Modulo per la presentazione delle osservazioni per i piani/programmi/progetti sottoposti a procedimenti di valutazione ambientale di competenza statale

ID: Codice procedura (ID_VIP/ID_MATTM): 12691

“Progetto di un impianto eolico denominato “Pitigliano” ubicato nei comuni di Pitigliano (GR) e Sorano (GR) costituito da 20 (venti) aerogeneratori di potenza nominale 7,0 MW per un totale di 140,0 MW con relative opere connesse ed infrastrutture indispensabili”

TESTO DELLE OSSERVAZIONI

Immagine 1. Vincoli ex art. 136 del CBC dal PIT della Regione Toscana e zona approssimativa dove è progettato l'impianto industriale.

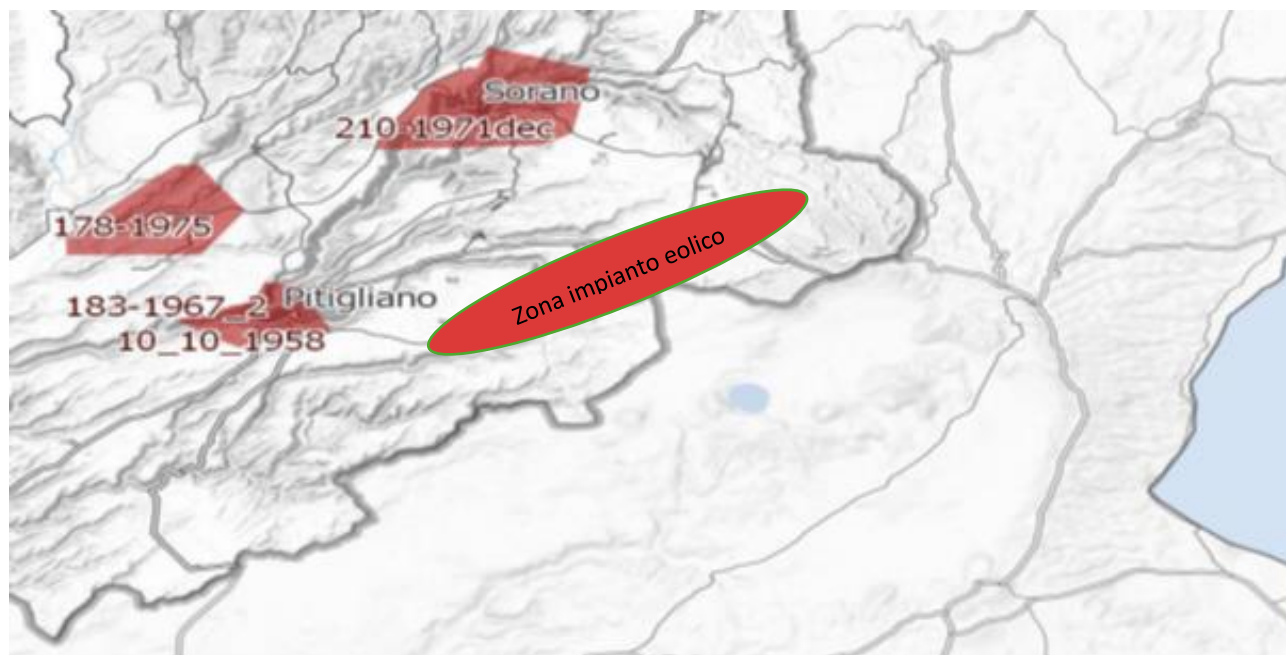
Al contrario di quanto sostiene la proponente, si evidenzia che l'impianto eolico industriale citato non solo ricadrebbe con tutti e 20 gli aerogeneratori all'interno delle fasce di rispetto di 3 km di due vincoli paesaggistici di notevole interesse pubblico esistenti nella Regione Lazio e con una parte di essi nel vincolo paesaggistico del Centro abitato di Sorano (GR) quindi in aree non idonee all'installazione di impianti di energia rinnovabile. Addirittura, alcuni aerogeneratori sarebbero ubicati a poche centinaia di metri dai perimetri dei due vincoli paesaggistici laziali ex art 136 del CBC. Ma la non idoneità dell'area non sarebbe certificata soltanto da questi vincoli paesaggistici ma anche dalle fasce di rispetto dei Beni della Parte seconda del CBC numerosi nel territorio interessato dal progetto dell'impianto eolico. Infatti la Proponente a pag 11 del SIA scrive: *"L'area interessata si trova all'esterno delle aree SIN individuate in Toscana e dista circa: 2,8 km dal centro abitato di Pitigliano, 2,7 km dal centro abitato di Onano, 2,8 km dal centro abitato di Latera"*. Quindi l'impianto come certifica la proponente potrebbe ricadere all'interno delle fasce di rispetto dei Centri Storici dei paesi citati e comunque li lambirebbe. Incompatibile sarebbe l'ubicazione di una parte del cavidotto che ricadrebbe nelle fasce di rispetto

del vincolo paesaggistico di notevole interesse pubblico del Centro Storico di Pitigliano. Considerando che le Regioni grazie al Decreto interministeriale nell'emanazione della legge sulle aree idonee e non idonee hanno la facoltà di estendere le fasce di rispetto dei Beni del CBC fino a 7 km per alcuni di essi non è da escludere che gli aerogeneratori del progetto eolico, essendo ancora in itinere, tra qualche mese si troverà ancora con ulteriori incompatibilità oltre alle numerose già esistenti. Questa possibilità di estensione delle fasce di rispetto fino a 7 km per i Beni del CBC da parte delle Regioni diventa particolarmente probabile per il Centro Storico di Pitigliano famoso nel mondo come dimostra anche il prestigioso riconoscimento insieme a Sovana e Sorano nell'elenco dei siti del World Monuments Found (WMF) prestigiosa istituzione con sede a New York che svolge un ruolo complementare a quello dell'Unesco. La stessa considerazione per il Centro storico di Pitigliano ovviamente vale sia per Sorano che per Sovana.

Inoltre, come sostiene la Proponente parte dell'impianto si verrebbe a trovare a 3,5 km dal centro abitato di Sorano. Infatti, tre degli aerogeneratori WTG 08, 09, 10 sono addirittura all'interno delle fasce di rispetto dei 3 km del suo vincolo paesaggistico di notevole interesse pubblico ex art 136 del CBC. Si evidenzia che così si crea

un'ulteriore incompatibilità con la tutela del Paesaggio.

Immagine 3. Cumulo di una parte di impianti eolici, fotovoltaici e geotermici industriali in progettazione ed esistenti intorno all’eolico industriale “Pitigliano”.

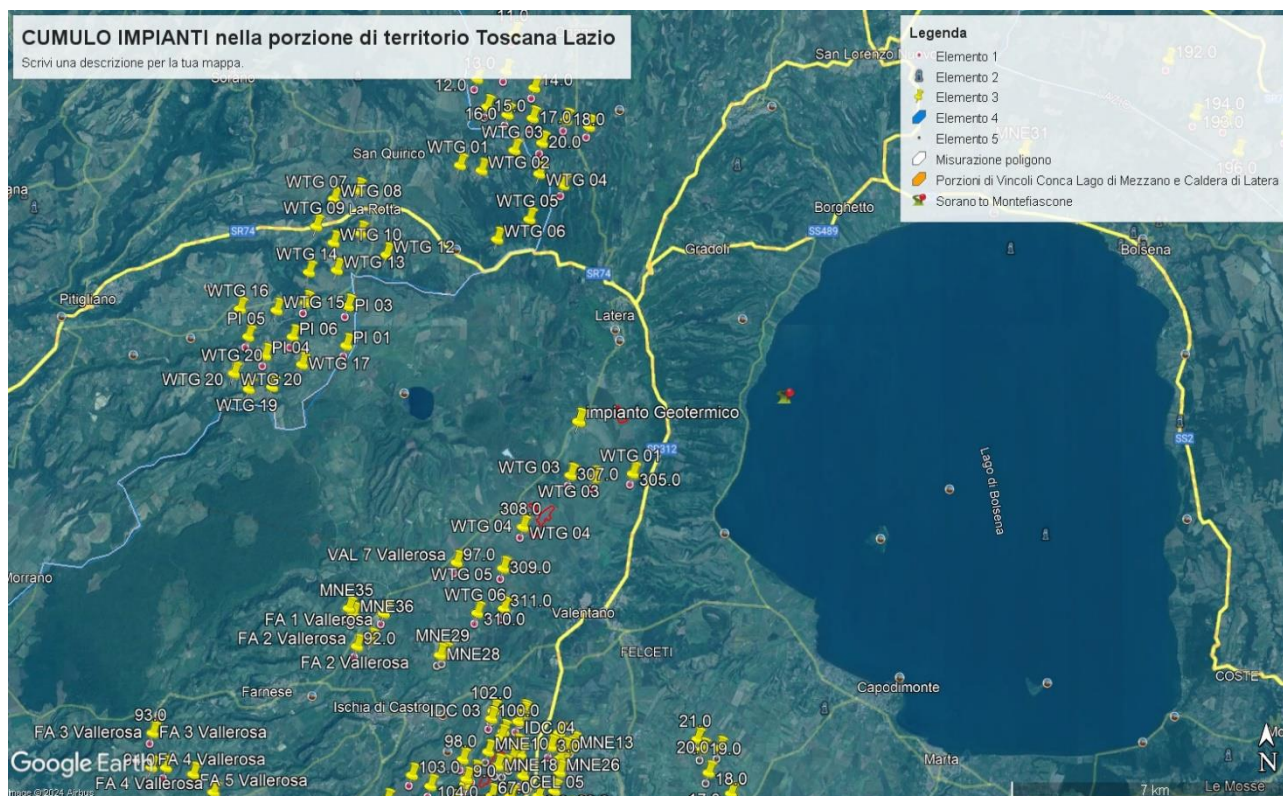
Tornando alle Linee guida nazionali, l’allegato IV dedica il paragrafo 3 agli impatti visivi e quelli sui Beni Culturali, Paesaggistici, Naturalistici e Culturali, ecc. Viene detto che la valutazione dell’impatto visivo dovrà essere effettuata tenendo conto “degli elementi caratterizzanti e qualificanti il paesaggio, effettuata alle diverse scale di studio (vasta, intermedia e di dettaglio...”. Le analisi debbono non solo definire l’area di visibilità dell’impianto eolico industriale, ma anche il modo in cui l’impianto viene percepito all’interno del bacino visivo. Le analisi visive debbono inoltre tener in opportuna considerazione gli effetti cumulativi derivanti dalla compresenza di più impianti”. Nella Relazione Paesaggistica e nello Studio di Impatto Ambientale prodotte dalla proponente come già evidenziato è stato ignorato il vincolo paesaggistico di notevole interesse pubblico ex articolo 136 del Codice dei Beni

Culturali “*Ambito paesaggistico, geologico e geomorfologico dell’orlo della caldera di Latera ...*” Non vengono nemmeno citati gli impianti eolici in progetto al MASE, il “Rempillo” (6 aerogeneratori) e un altro in verifica amministrativa di 14 aerogeneratori e 72, 6 MW. Ad oggi nei territori di Pitigliano, Sorano e in quello limitrofo potenzialmente potrebbero essere insediati 40 aerogeneratori alti 200 metri e larghi 170. Ma la proponente non cita neanche altri impianti che creerebbero il cumulo e quindi maggiore impatto. Infatti, sul territorio della “Città del Tufo” (Sorano e Pitigliano) impatterebbero anche l’impianto eolico “Montarzo” di Onano con 13 aerogeneratori con le dimensioni ricordate, l’altro eolico industriale nel territorio di Valentano con sette aerogeneratori (stesse dimensioni), gli impianti di Farnese con un minieolico di 3 Torri alte 60 metri già installate in località Poggio del Crognolo e l’impianto eolico industriale “Vallerosa” (7 aerogeneratori alti 200 metri e larghi 158 metri) in procedura VIA presso la Regione Lazio. Inoltre, altri impianti del minieolico già presenti a Valentano, Cellere e Piansano e due progetti eolici industriali con le stesse dimensioni (200 m x 170 m) nel Comune di Ischia di Castro. La valutazione del cumulo non prende neanche in considerazione gli impianti industriali di fotovoltaico e agrivoltaico in progetto a Farnese, Valentano, Ischia di Castro, Cellere. L’impianto geotermico in procedura Via al MASE, progettato nella Caldera di Latera. Quindi è stata effettuata una valutazione del potenziale impatto cumulativo non veritiera a dispetto di quanto affermato dalla proponente che sostiene di aver preso in considerazione uno spazio di 10 km intorno al suo impianto per gli impatti che si creerebbero.

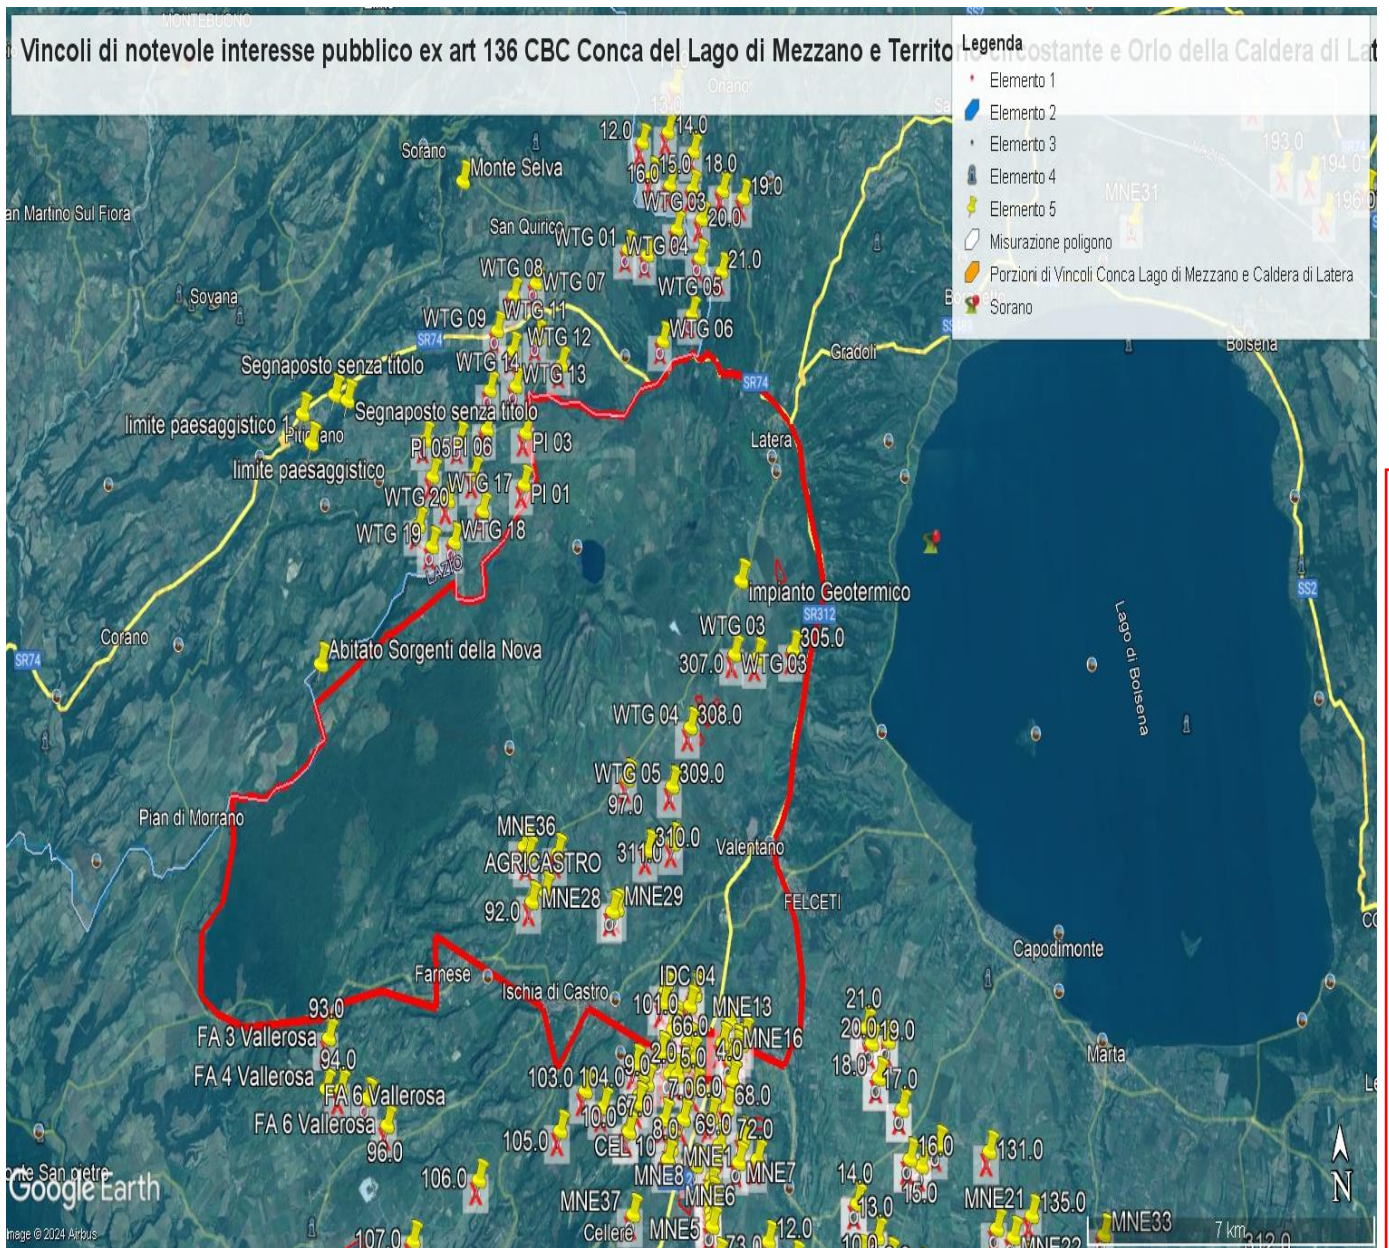
Il progetto è inteso essere realizzato in un'area caratterizzata da numerosi vincoli di carattere archeologico e non rispetta le dovute distanze da essi.

In generale, il progetto cozza contro l'esigenza di tutelare un paesaggio storico unico nel suo genere, per millenni plasmato dall'attività umana e dal suo integrarsi con le sue peculiarità naturali.
